naziv objekta	CENTRALNI VRTEC V ILIRSKI BISTRICI
ime oziroma naziv investitorja	OBČINA ILIRSKA BISTRICA
vrsta projekta	PZI
vrsta načrta	ARHITEKTURA
merilo	1:200
ime, priimek, identi. št. odgovornega projektanta	VILJEM FABČIČ udia ZAPS 0050 A
ime oziroma naziv projektanta	STUDIO3 d.o.o. Ajdovščina
datum risbe	SEPTEMBER 2013
prostor za evidentiranje sprememb

sprememba 8. 3. 2014

V14

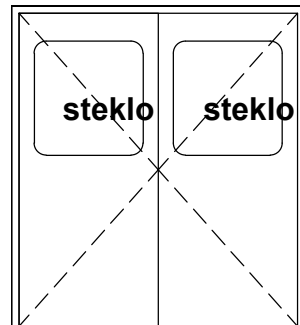
opomba vrata nadomeščajo V1 v načrtu rekonstrukcije kuhinje

V6

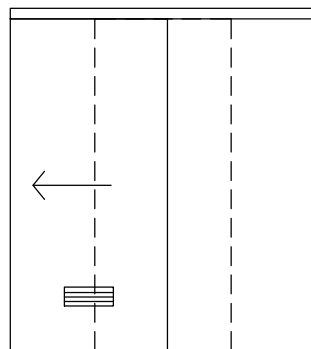
varnost vrata v čistila (1D) se opremijo z ročajem na viš. 1,4m in ključavnico (SPREMEMBA)

V18

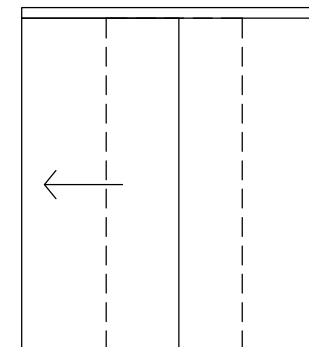
dodatna vrata

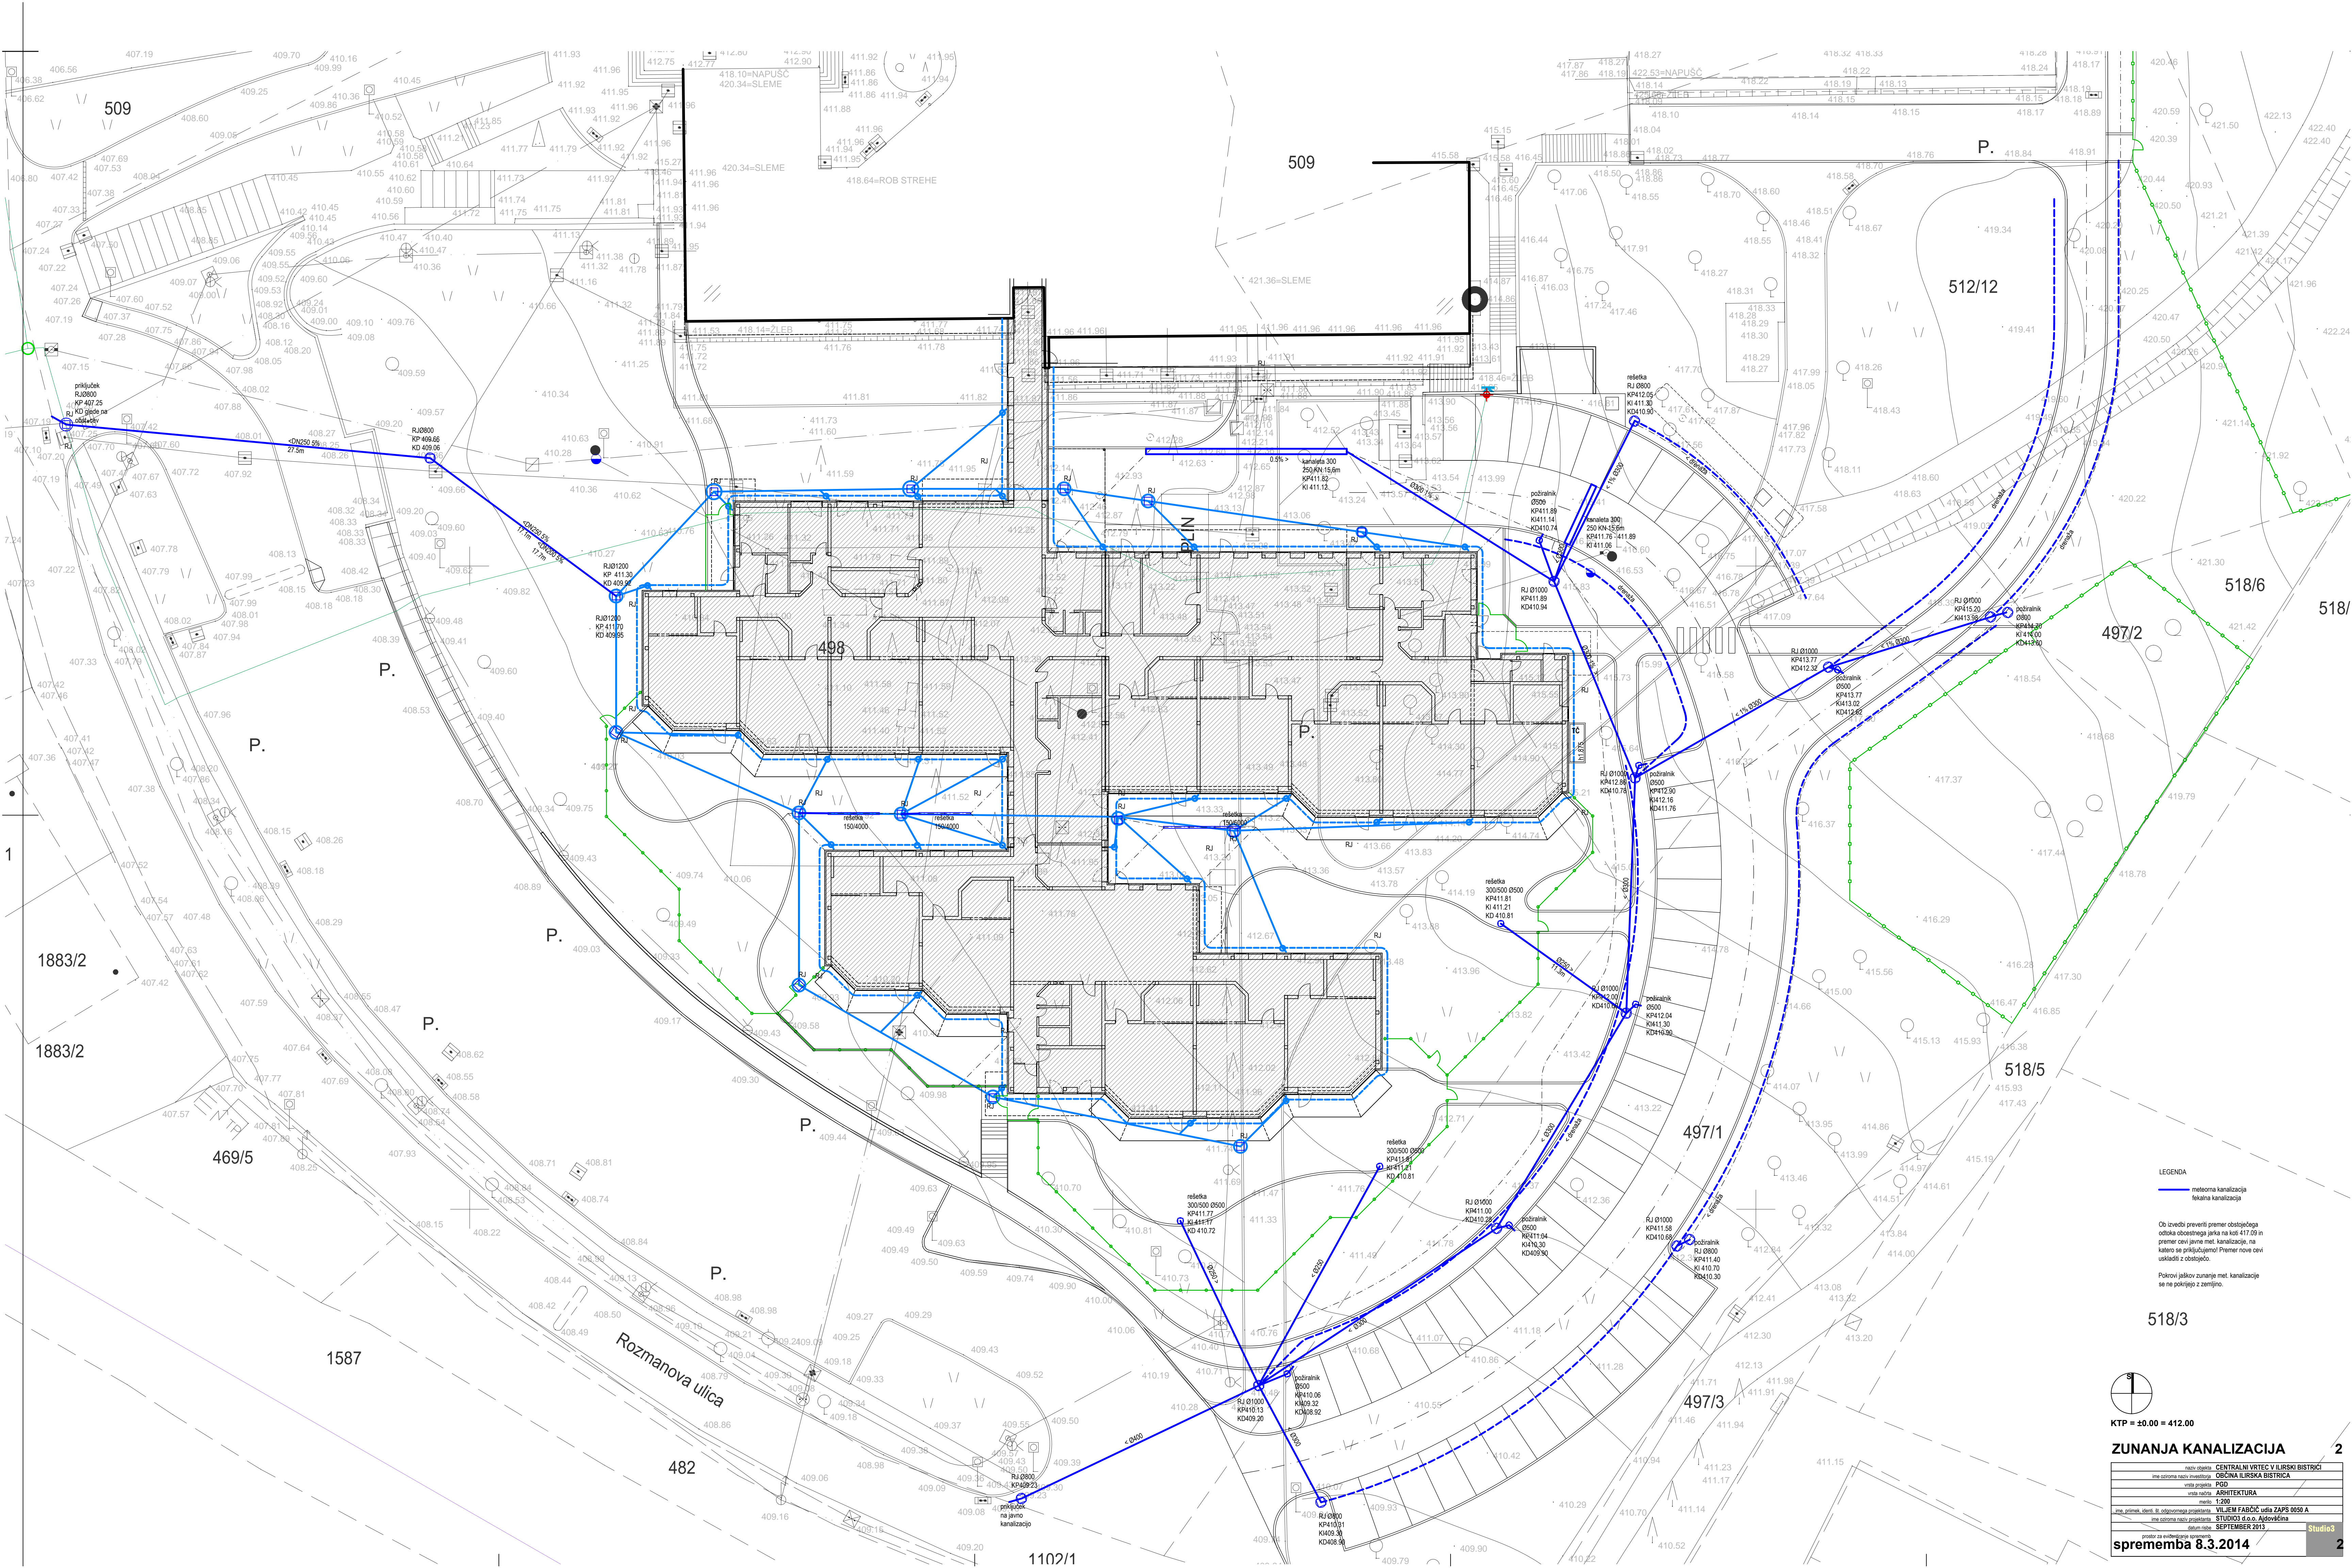
Ob izvedbi preveriti premer obstoječega odtoka obcestnega jarka na koti 417.09 in premer novi javni met. kanalizacije, na katero se priključujemo! Premer nove cevi uskladišči z obstoječo.

Pokrovi jarkov zunaj met. kanalizacije se na pokrovo v zemljo.

ZUNANJA UREDITEV

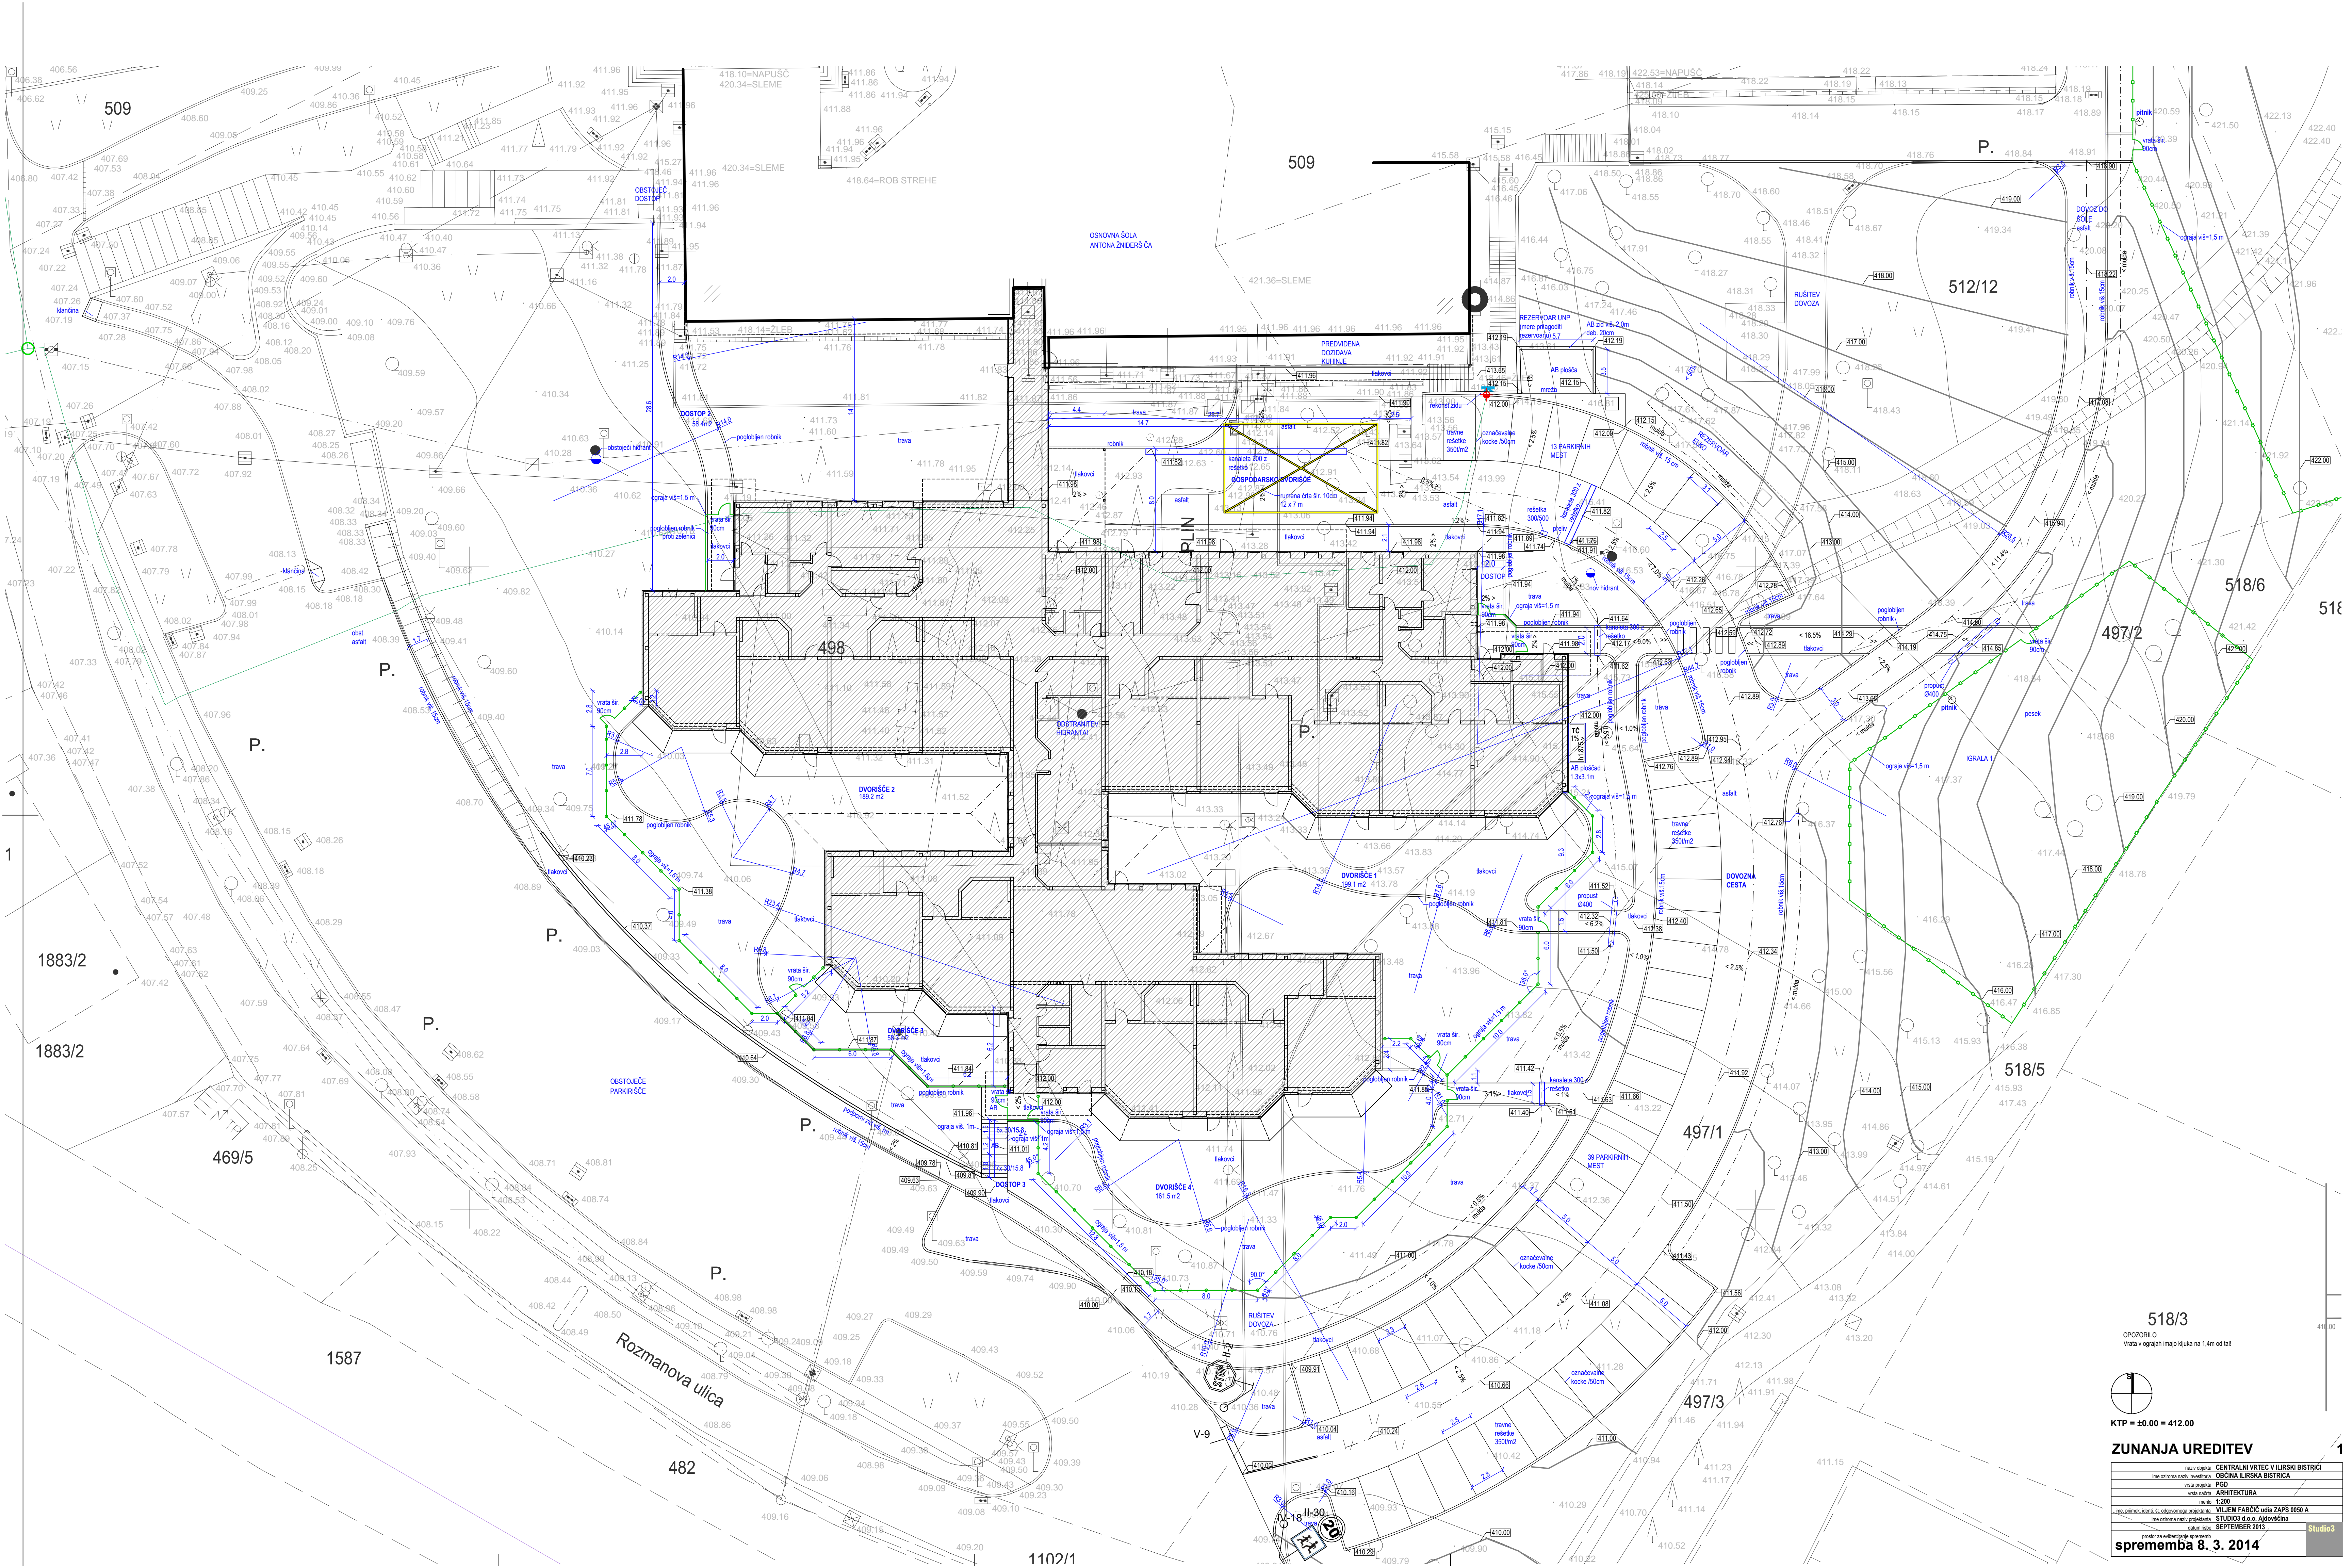
518/3
 OPOZORILO
 Vrsta v ograjah imajo ključa na 1.4m od tal
